ACLARACION No. 1

LICITACIÓN PÚBLICA LP No. 19/2016

"CAMBIO Y/O REPARACION DE CUBIERTA DE TECHO, CANALES Y SISTEMA ELECTRICO Y DRENAJE DE AGUAS LLUVIAS DE LOS ALMACENES DE MEDICAMENTOS E INSUMOS DEL PLANTEL EL PARAÍSO, SAN SALVADOR (FASE II ALMACEN DE MEDICAMENTOS)" FUENTE DE FINANCIAMIENTO: RECURSOS PROPIOS FAE.

ESQUEMA DE CONEXION DE INYECTORES
SALA DE MEDICAMENTOS, ALMACEN SIN ESTERILIZACION EN EL PARANSAZ

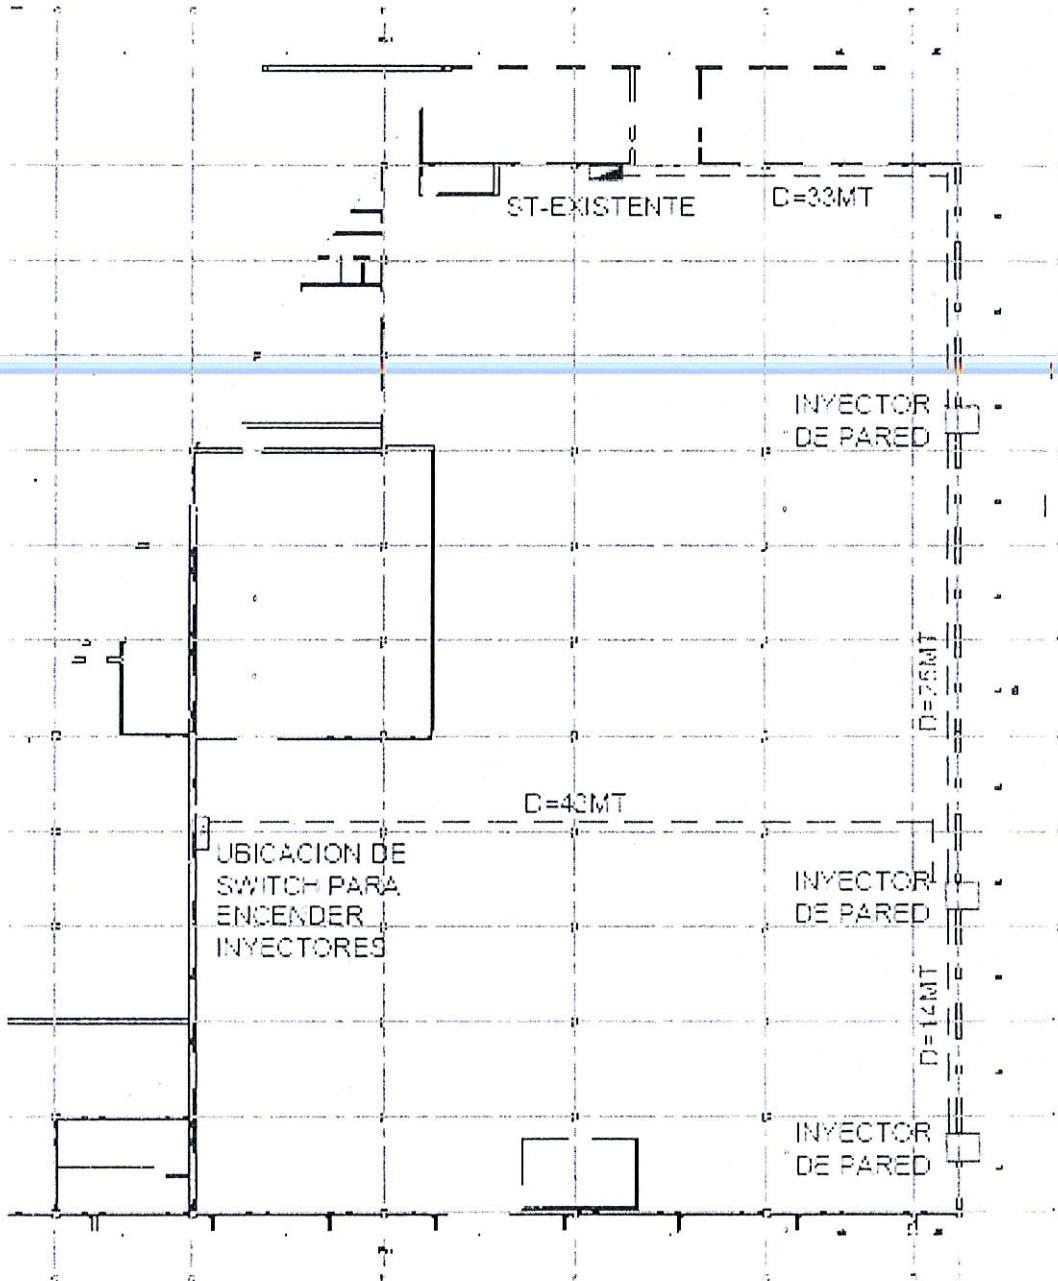
Indicar dónde se hará la alimentación eléctrica para los tres inyectores solicitados, podrían proporcionar la longitud del tablero de donde se tomará?.

Se anexa esquema de ubicación con distancias horizontales del lugar.
